EIS2
 Projekt: EIS 2
 Neubau Hochhaus und Riegel
 Eisenerstraße 12
 13585 Berlin

Zzeichnung:
 Ausführungsplanung
 Grundriss 1.Untergeschoss
 Riegel Abschnitt 1

Datum: 13.12.2023 Maßstab: 1:50
 gez. (DP) bearb. (Pa) Plangröße: 1400 x 841
 Plan- und Date-Nr.: 20230123_5_AR_RIE_GR_UG1-2_512

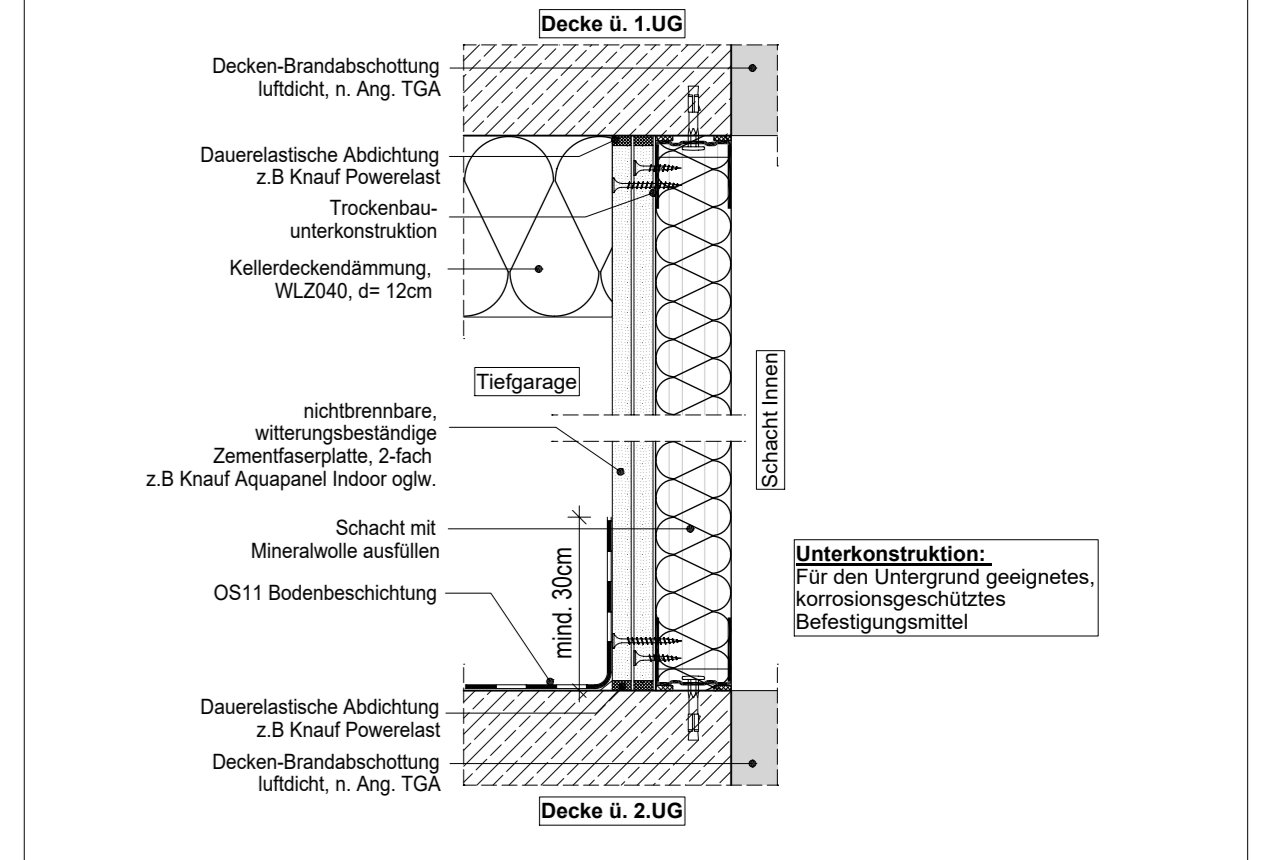
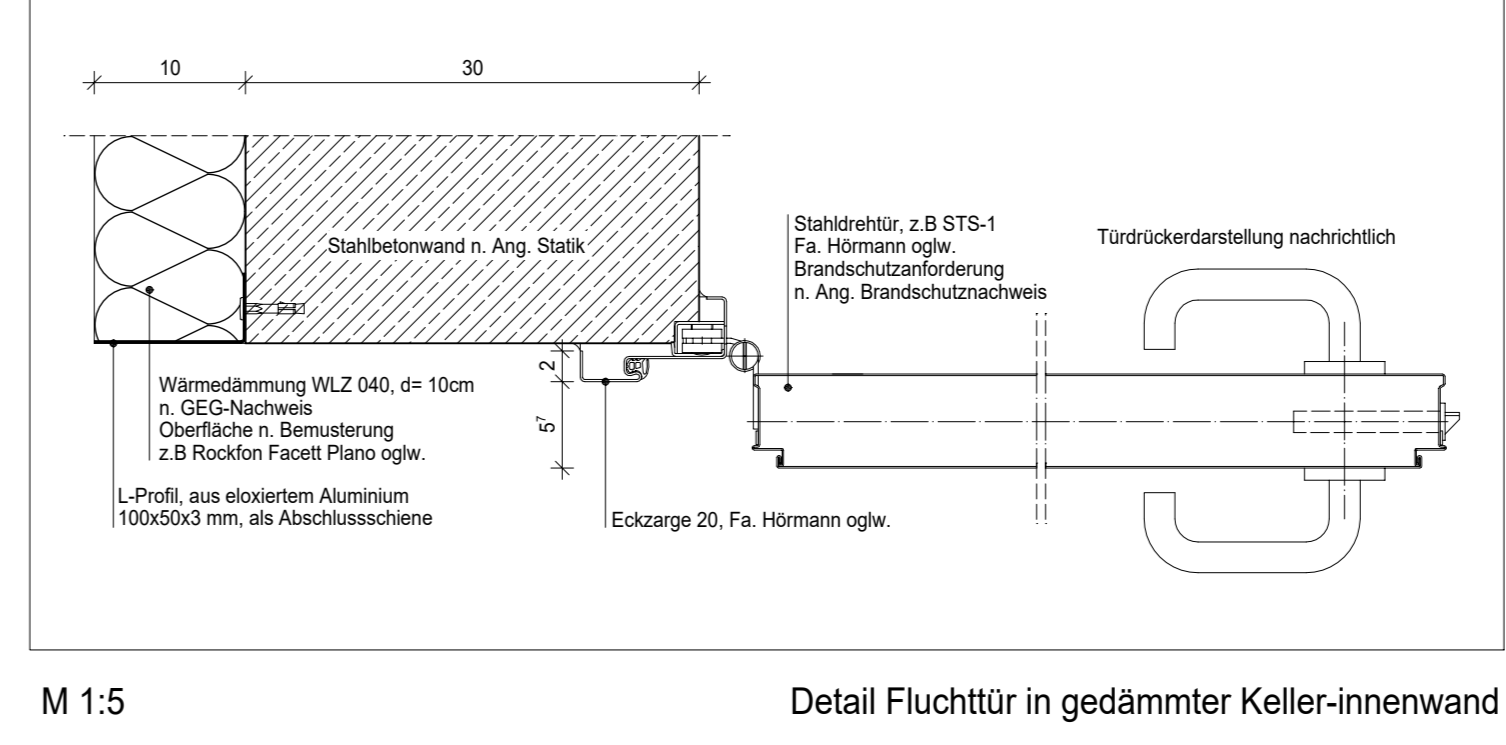
Blaue Revisionswolken:
- taktile Fläche entfällt

Be- und Entlüftung TG
 RTW geht aktuell nicht davon aus, dass der Nachweis der natürlichen Be- und Entlüftung - auch das in den End-Bereichen der TG wo keine Fenster vorhanden sind - spätere CO2-Nachweis bei Nutzungsaufnahme wirklich funktioniert -> „Sackbereiche“. Das vorliegende Lüftungskonzept sieht RTW als nicht ausreichend an (besonders in 2.UG, wo das Rolltor mit Gitter fehlt). RTW hat bis jetzt keinen Nachweis der freien Lüftungsquerschnitte auch durch Abminderung der Fenstergrößen um 35% durch einen Sachverständigen (z.B. TPG Lehmann) gesehen. Ggf. kann man bei den Endsäcken der TG haustechnisch durch einen jetzt schon geplanten elektrischen Anschluss an der Decke (ist nur ein Kabel) für einen CO2-Ventilator mit Sensor vorbeugen, falls der CO2-Nachweis später hier nicht funktioniert. Das müsste aber der Sachverständige beraten/ vorbeugend prüfen. RTW konnte dies nicht mit dem TGA Planer LPH5 abstimmen (bis dato keine Befragung durch den Bauherrn).
